RELATÓRIO DE INSPEÇÃO E AVALIAÇÃO ESTRUTURAL DAS COBERTURAS METÁLICAS DOS BLOCOS 01 E 02

Colégio Estadual Virgílio do Vale
Nova Vila – Ceres/GO

Assunto: Análise da integridade estrutural das coberturas metálicas dos Blocos 01 e 02.

Figura 17 – Elevação dos eixos 2, 4, 6 e 8 do Bloco 01.

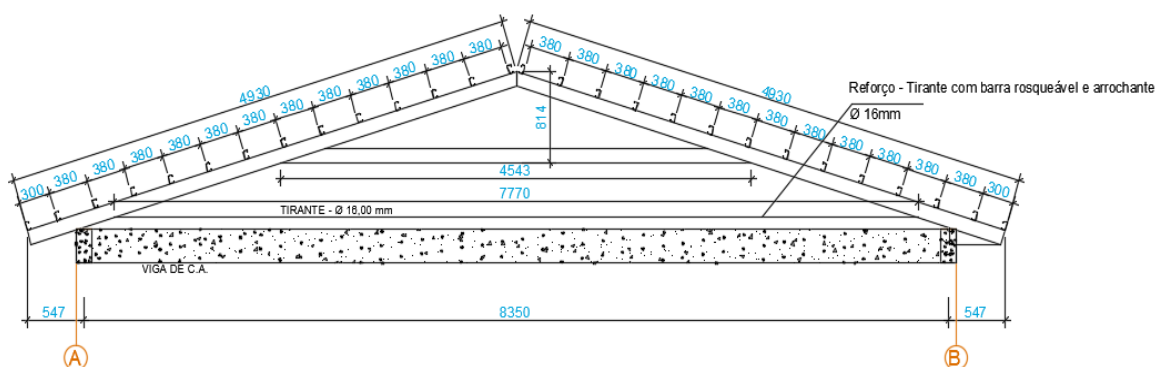
Apesar de o projeto "As Built" indicar que, nas tesouras não coincidentes com as vigas de concreto armado, foi realizada a suspensão com macaco hidráulico seguida da instalação de tirantes com arrochante rosqueável, observa-se que, caso essa intervenção tenha realmente sido executada, ela não foi eficaz. A estrutura atualmente se encontra selada, sem qualquer evidência de alívio de carga ou mobilização dos reforços, o que é perceptível a olho nu.

Figura 18 – Elevação dos eixos 3, 5, 7, 9, 10 e 11 do Bloco 01.

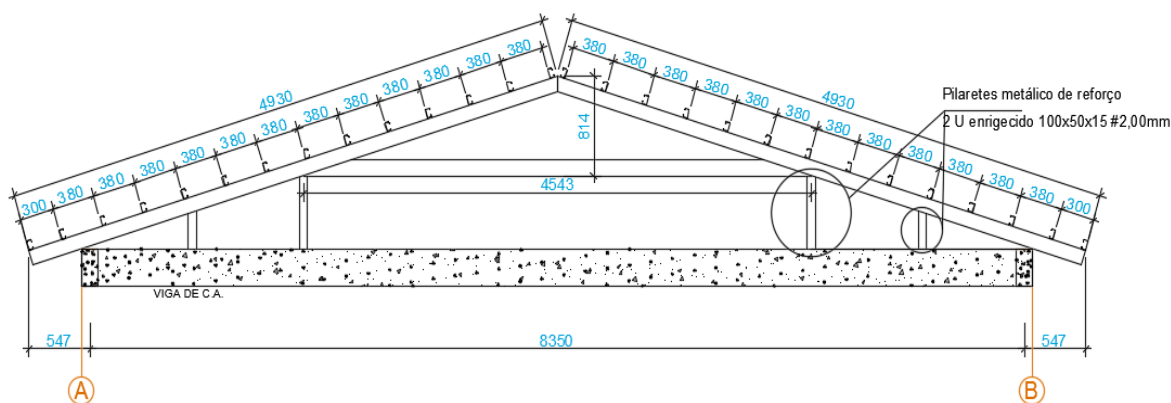
Embora o projeto "As Built" indique que, para as tesouras cuja montagem coincidiu com as vigas de concreto armado, teria sido realizada a suspensão com macaco hidráulico e posterior instalação de pilaretes metálicos apoiados sobre as vigas e soldados às tesouras, observa-se que a estrutura permanece selada, sem qualquer evidência de alívio de carga — condição claramente perceptível a olho nu.

Ressalta-se que os elementos denominados como "reforços estruturais" das tesouras 03, 05, 07, 09, 10 e 11 não estão efetivamente apoiados sobre as vigas de concreto armado, encontrando-se suspensos ("flutuando"), conforme evidenciado nas Figuras 5, 6 e 7. Nessas condições, esses elementos não desempenham função estrutural efetiva de reforço, atuando apenas como carga adicional à estrutura, por meio do seu peso próprio.

Figura 21 – Análise estrutural do modelo executado no Bloco 01.

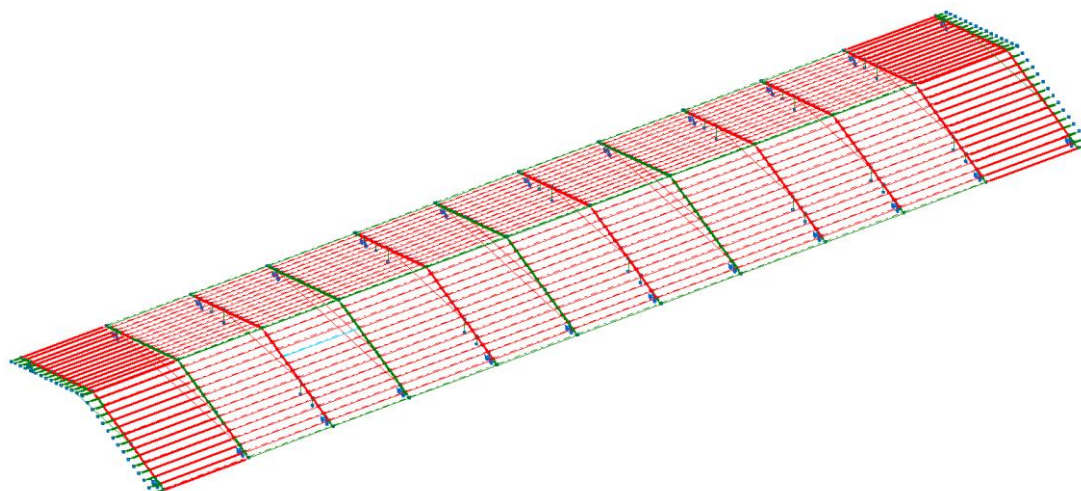
A verificação de Estados Limites Últimos (ELU) do modelo estrutural, conforme executado em campo, revelou que este não atende aos critérios de segurança e integridade estrutural. O modelo não é capaz de suportar todas as combinações de carga esperadas durante sua vida útil, sem exceder os limites de resistência estabelecidos pelas normas técnicas aplicáveis. Essa condição indica que a estrutura, tal como está, não consegue suportar as cargas de projeto sem atingir um estado de colapso ou falha.

A análise detalhada identificou em vermelho os trechos dos elementos estruturais onde as solicitações de carga superaram a capacidade de resistência do elemento. A seguir, serão destacadas as localizações críticas de cada elemento estrutural, onde as tensões são máximas ou onde ocorrem os estresses mais severos.

Figura 22 – Verificação dos perfis das tesouras do Bloco01.

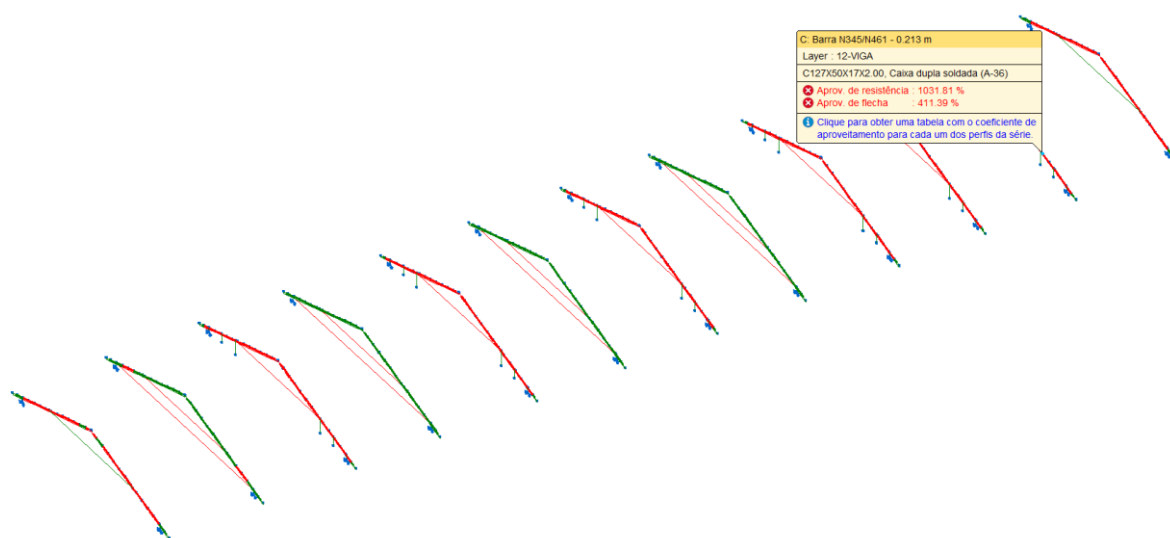
O resultado da análise estrutural (Figura 22) indicou que o perfil utilizado nas tesouras não possui capacidade adequada para suportar as cargas aplicadas sem risco de falha prematura. De forma específica, observam-se os seguintes pontos críticos:

1. Resistência à flexão eixo X para a combinação 1.25·PP+1.25·Telha e Forro:

O momento fletor de cálculo atuante (M_d) no eixo x é 3,207 vezes maior que a capacidade resistente de cálculo da seção (M_{rd}). Como o valor máximo admissível para essa relação é 1,0, conforme os critérios de verificação em Estado Limite Último (ELU), conforme a ABNT NBR 8800:2008, conclui-se que a seção está superdimensionada em termos de solicitação, ou seja, a estrutura não atende às condições mínimas de segurança para a flexão. Nessas condições, a estrutura encontra-se em risco de falha por colapso sob a combinação de carga considerada.

2. Resistência ao momento fletor X e esforço cortante Y combinados para a combinação 1.25·PP+1.25·Telha e Forro:

O resultado da interação entre momento fletor e força cortante para barras sem enrijecedores transversais de alma, conforme previsto na norma ABNT NBR 8800:2008, é 10,318 vezes maior do que o limite admissível de segurança, evidenciando que a seção não possui capacidade resistente suficiente para suportar simultaneamente os esforços de flexão e cisalhamento atuantes.

3. Resistência à flexo-compressão para a combinação 1.25·PP+1.25·Telha e Forro:

O resultado da verificação da resistência à flexo-compressão na barra evidencia que a combinação dos esforços axiais de compressão com os momentos fletores atuantes excede em mais de três vezes o limite máximo admissível de segurança, que é de 1,0.

Portanto, a seção analisada não atende aos critérios de resistência à flexo-compressão, encontrando-se em situação estrutural crítica e incompatível com os requisitos de segurança estabelecidos pela ABNT NBR 14762:2010, Art. 9.9.

Figura 23 – Verificação dos travamentos das tesouras do Bloco 01.

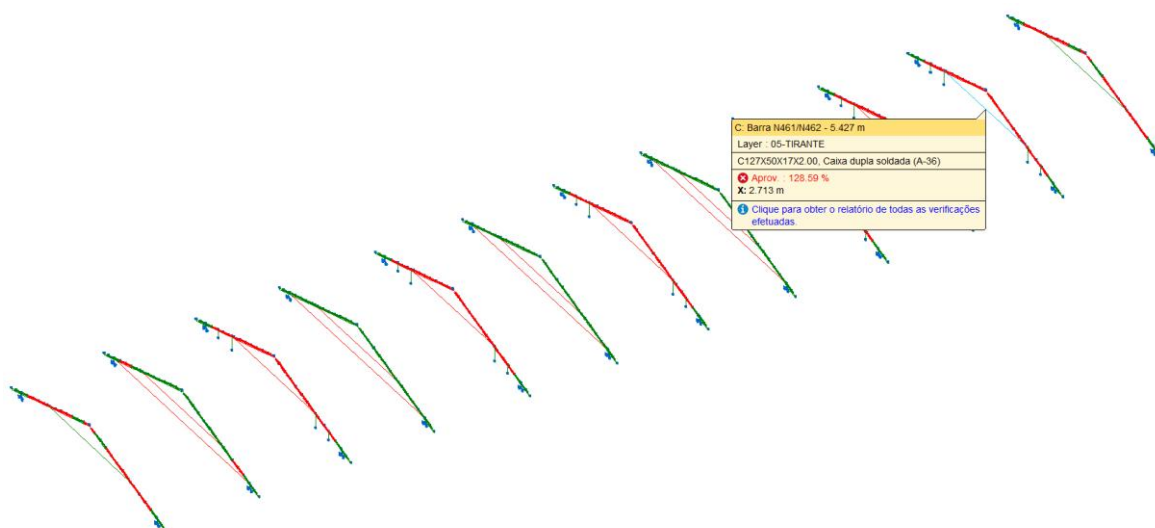
A análise apresentada na Figura 23 demonstra que o perfil adotado nos travamentos das tesouras é incompatível com as exigências de carga atuantes, apresentando risco significativo de falha. Especificamente:

1. Verificação da Resistência à Flexo-Tração sob a combinação $1.25 \cdot PP + 1.25 \cdot Telha$ e Forro:

O índice de interação obtido na verificação da resistência à flexo-tração (ABNT NBR 14762:2010, Artigo 9.9) foi de 1,286, valor que ultrapassa o limite admissível de 1,0, indicando que a combinação entre os esforços de tração e flexão excede a capacidade resistente da seção analisada. Portanto, não atende aos critérios de resistência à flexo-tração, e encontra-se em situação estrutural comprometida.

Figura 24 – Verificação do “reforço estrutural” das tesouras 2, 4, 6 e 8 do Bloco 01.

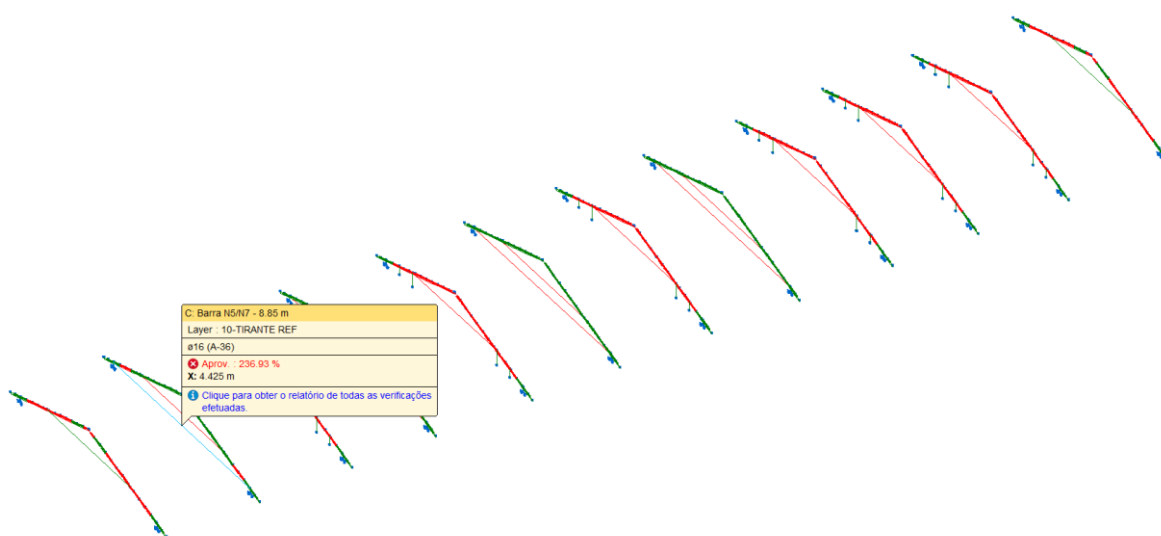
O elemento proposto como “reforço estrutural” para as tesouras 2, 4 e 6 consiste em tirantes com barra rosqueável e arrojante de diâmetro 16 mm. Contudo, os resultados dos cálculos demonstraram que esses elementos possuem desempenho estrutural insatisfatório frente às solicitações previstas na combinação de ações $1.25 \cdot PP + 1.25 \cdot Telha$ e Forro.

O resultado da análise estrutural revelou que o elemento tracionado não atende à resistência exigida em Estado Limite Último (ELU) já que a força solicitante de tração excede a resistência de cálculo em 1,145. Nessa condição, a seção encontra-se subdimensionada, e não é capaz de resistir ao esforço de tração previsto.

Figura 25 – Verificação das terças do Bloco 01.
Fonte: software CYPE3D®.

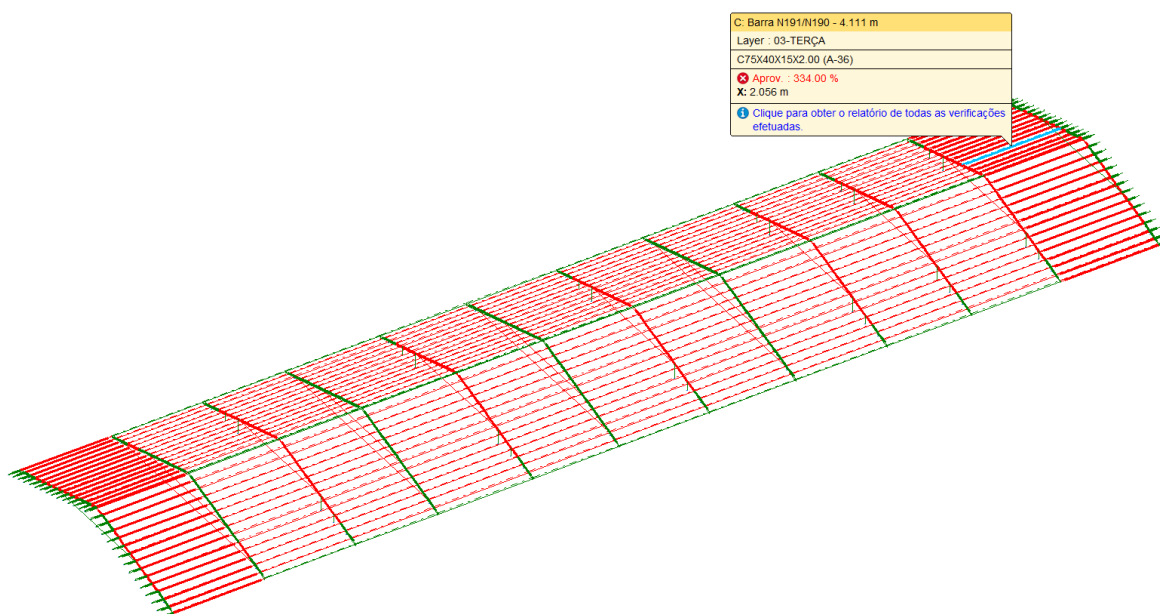
A maioria das barras destacadas em vermelho não atendeu aos critérios de esbeltez definidos pela norma, uma vez que o índice de esbeltez das barras comprimidas

ultrapassou o limite máximo permitido de 200.

Ademais, a verificação da resistência da barra apresentada na Figura 25 demonstra que o perfil adotado para as terças é incapaz de resistir ao momento atuante sem risco de escoamento ou falha estrutural.

Verificação da Resistência à Flexão no eixo X (combinação 1.25·PP + 1.25·Telha e Forro):

De acordo com a ABNT NBR 14762:2010, Art. 9.8.2, o índice de verificação da flexão em torno do eixo X foi calculado em 3,14, valor que excede em mais de três vezes o limite admissível de 1,0.

Dessa forma, conclui-se que o elemento estrutural não satisfaz os requisitos de resistência à flexão, encontrando-se subdimensionado para a combinação de ações analisada, o que compromete sua segurança estrutural.

Figura 26 – Elevação dos eixos 2 a 9 do Bloco 02.
Fonte: Prancha 2/2 do projeto “As Built” (15/05/2025).

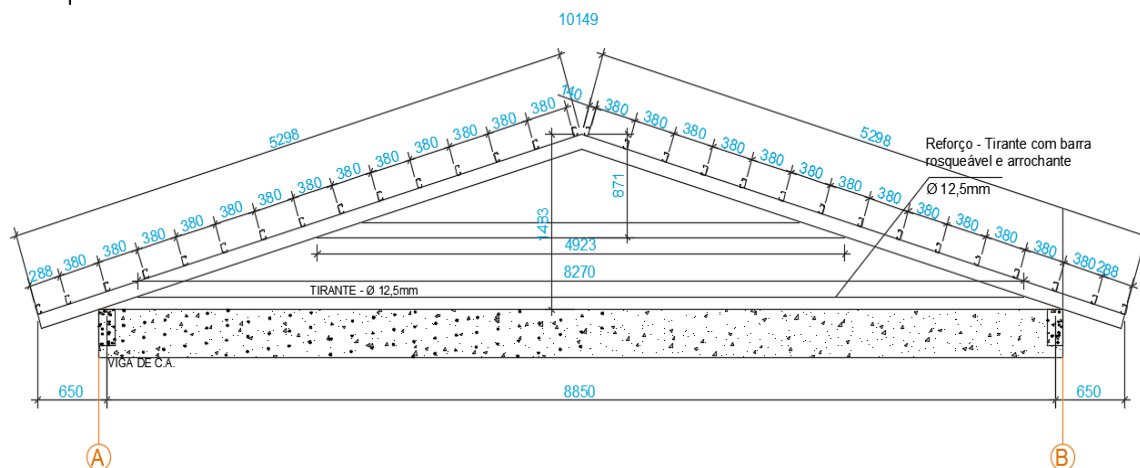
Ainda que o projeto “As Built” relate que, nas tesouras cujos apoios não coincidiam com as vigas de concreto armado, teria sido adotado o procedimento de elevação com macaco hidráulico seguido da instalação de tirantes com arrochante rosqueável, a inspeção visual revela que a estrutura permanece selada, sem qualquer indício de que tenha havido alívio de carga. Essa condição é claramente perceptível a olho nu, o que coloca em dúvida a efetiva execução do procedimento descrito.

Figura 27 – Apoio adotado para todas as tesouras (apoio móvel).
Fonte: software CYPE3D®.

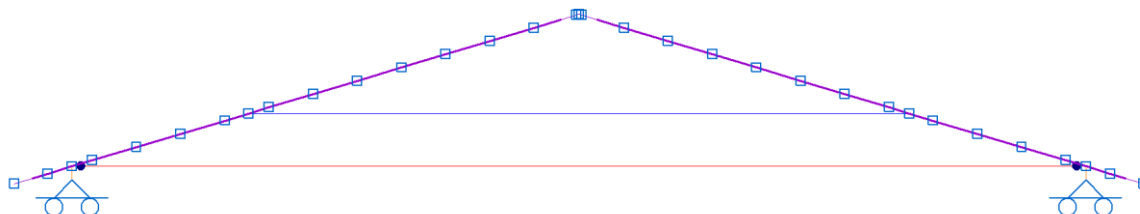
Durante a verificação da estrutura metálica conforme executada em campo, constatou-se que a ligação entre as tesouras metálicas e as vigas de concreto armado não

foi realizada conforme previsto no projeto original e no projeto “As Built”. Estes previam a utilização de chapas de base e chumbadores, elementos que confeririam rigidez à conexão. No entanto, tais dispositivos não foram instalados na obra.

Diante dessa condição, optou-se por modelar as tesouras com apoio móvel na análise estrutural, refletindo a forma como a estrutura foi efetivamente executada. Esse tipo de apoio permite o deslocamento controlado das tesouras e simula de maneira mais fiel a ausência dos elementos de fixação rígida originalmente projetados.

Figura 28 – Análise estrutural do modelo executado no Bloco 02.

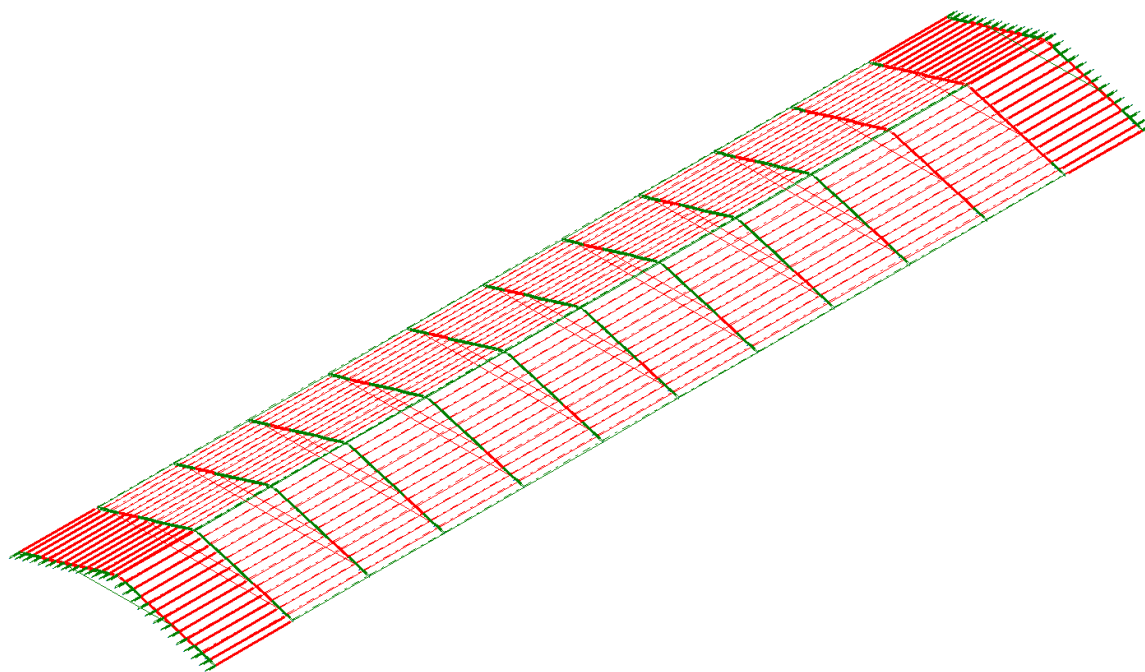
A análise dos Estados Limites Últimos (ELU), considerando a condição real de apoio adotada na execução, evidenciou que a estrutura não é capaz de suportar, de forma segura, as combinações de carga previstas para sua vida útil. Essa limitação indica risco potencial de colapso ou falhas estruturais em determinadas situações de carregamento.

A análise estrutural identificou, por meio de destaque em vermelho, as regiões dos elementos onde as solicitações ultrapassam os limites de resistência previstos em norma. Na sequência, são apresentadas as zonas críticas de cada componente, correspondentes

Figura 29 – Verificação dos perfis das tesouras do Bloco02.

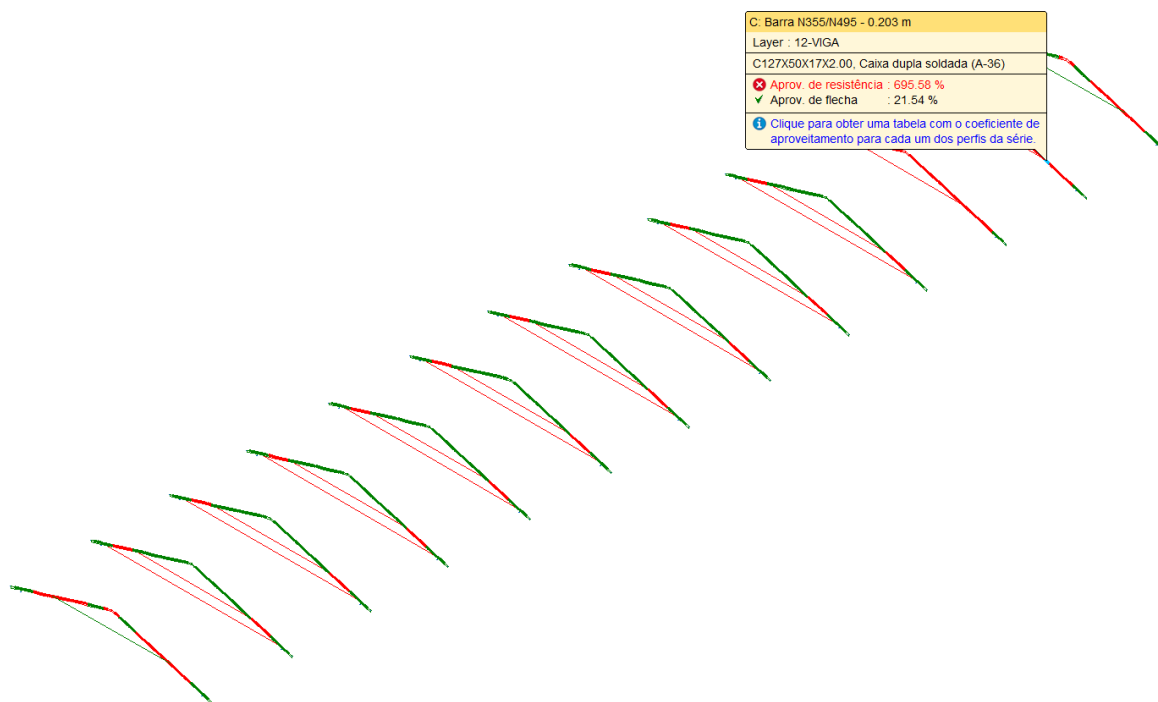
A avaliação do desempenho estrutural das tesouras, conforme ilustrado na Figura 29, revelou insuficiência na seção transversal adotada, a qual se mostrou inadequada para resistir com segurança às ações previstas. A análise evidenciou risco de comprometimento prematuro da integridade estrutural, com destaque para regiões específicas onde ocorrem concentrações significativas de esforço — descritas a seguir como pontos críticos.

1. Resistência à flexão eixo X - Combinação 1.25·PP + 1.25·Telha e Forro + 1.5 SC:

A verificação da seção, segundo os critérios de Estado Limite Último (ELU) da ABNT NBR 8800:2008, indica que o momento fletor de cálculo atuante (M_d) no eixo x excede a resistência de cálculo da seção (M_{rd}) em 263,1%. Diante disso, conclui-se que a seção está solicitada além de sua capacidade resistente à flexão, comprometendo as condições mínimas de segurança estrutural. Nessa configuração de carregamento, a estrutura apresenta risco significativo de

2. Resistência ao momento fletor X e esforço cortante Y combinados - Combinação $1.25 \cdot PP + 1.25 \cdot \text{Telha e Forro} + 1.5 \cdot SC$:

O resultado da verificação da resistência combinada da seção, considerando a atuação simultânea de momento fletor e esforço cortante, conforme os critérios da ABNT NBR 8800:2008, indicou que o valor calculado excede em 6,956 vezes o limite admissível de segurança. Esse resultado evidencia que a seção transversal não possui capacidade resistente adequada para suportar os esforços combinados de flexão e cisalhamento, caracterizando uma condição crítica de falha estrutural.

3. Resistência à flexo-compressão para a Combinação $1.25 \cdot PP + 1.25 \cdot \text{Telha e Forro} + 1.5 \cdot SC$:

A verificação da resistência à flexo-compressão na barra analisada demonstrou que a interação entre os esforços de compressão axial e os momentos fletores atuantes resulta em um valor que ultrapassa em 2,662 vezes o limite admissível de 1,0.

Esse resultado indica que a seção não atende aos critérios de segurança exigidos para situações de flexo-compressão, configurando uma condição estrutural crítica, em desacordo com o que estabelece a ABNT NBR 14762:2010, item 9.9.

Figura 30 – Verificação dos travamentos das tesouras do Bloco 02.
Fonte: software CYPE3D®.

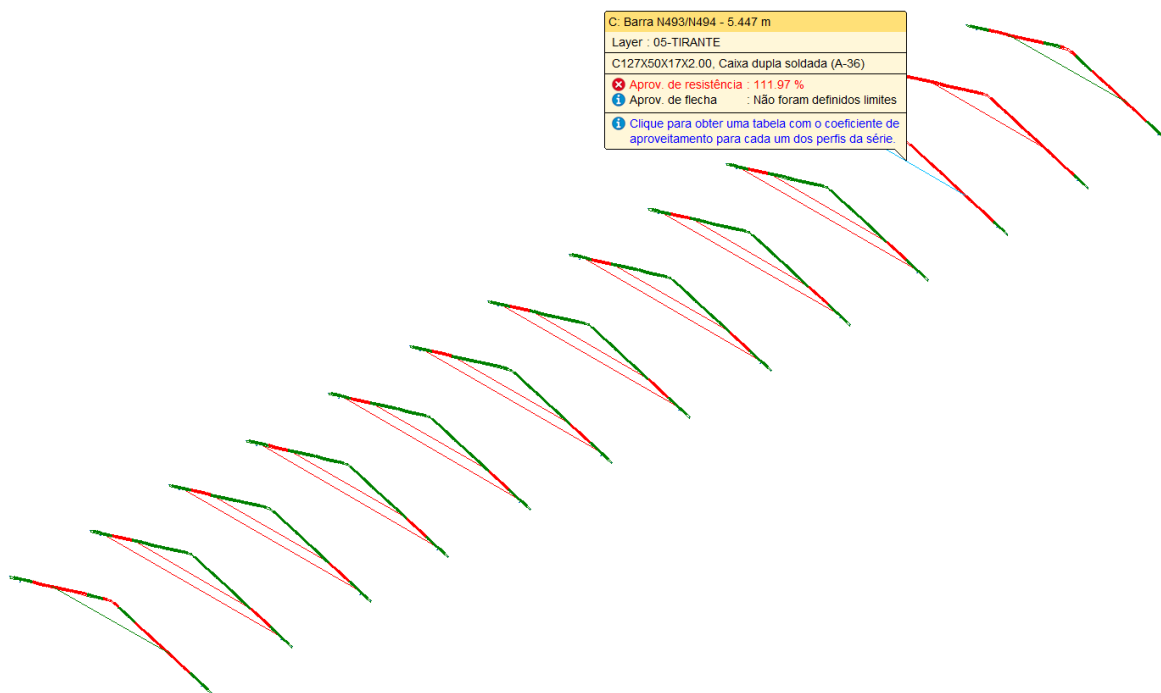
Conforme ilustrado na Figura 30, a análise indica que o perfil utilizado nos elementos de travamento das tesouras não possui capacidade suficiente para resistir às ações solicitantes. A incompatibilidade entre a seção adotada e as exigências de carga configura um cenário de elevado risco de falha estrutural. Em particular, destaca-se o seguinte ponto crítico:

1. Verificação da Resistência à Flexo-Tração para a combinação 1.25·PP + 1.25·Telha e Forro + 1.5 SC:

A verificação da resistência à flexo-tração, conforme os critérios da ABNT NBR 14762:2010, Artigo 9.9, resultou em um índice de interação de 1,12. Isso indica que a combinação dos esforços de tração e flexão excede a capacidade resistente da seção. Como resultado, a seção não atende aos requisitos de resistência à flexo-tração, encontrando-se em uma condição estrutural inadequada.

Figura 31 – Verificação do “reforço estrutural” das tesouras 02, 03, 04, 05, 06, 07, 08 e 09 do Bloco 02.
Fonte: software CYPE3D®.

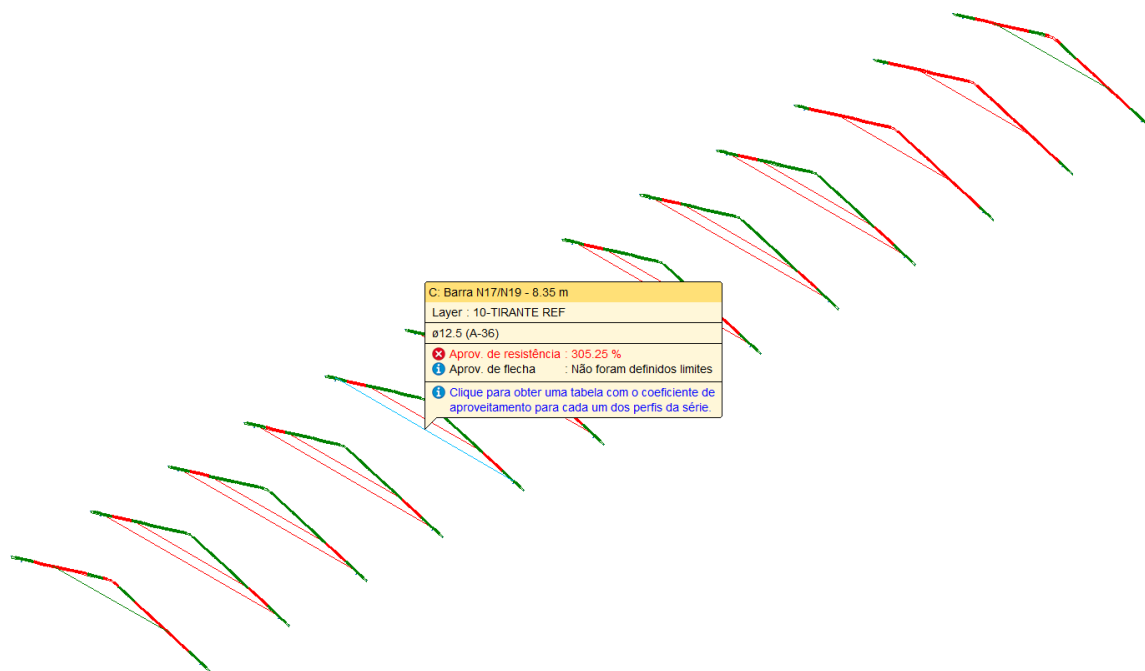
O elemento proposto como “reforço estrutural” para as tesouras 2 a 9 é composto por tirantes com barra rosqueável e arrocante de diâmetro de 12,5 mm. No entanto, os cálculos estruturais demonstraram que esses elementos não são adequados para as solicitações previstas na combinação de ações $1.25 \cdot PP + 1.25 \cdot \text{Telha e Forro} + 1.5 \cdot SC$, apresentando desempenho abaixo do esperado.

A análise revelou que o tirante não atende à resistência necessária no Estado Limite Último (ELU), já que a força de tração solicitada excede a capacidade resistente da seção em 1,663 vezes. Dessa forma, a seção se mostra subdimensionada, incapaz de resistir ao esforço de tração estipulado.
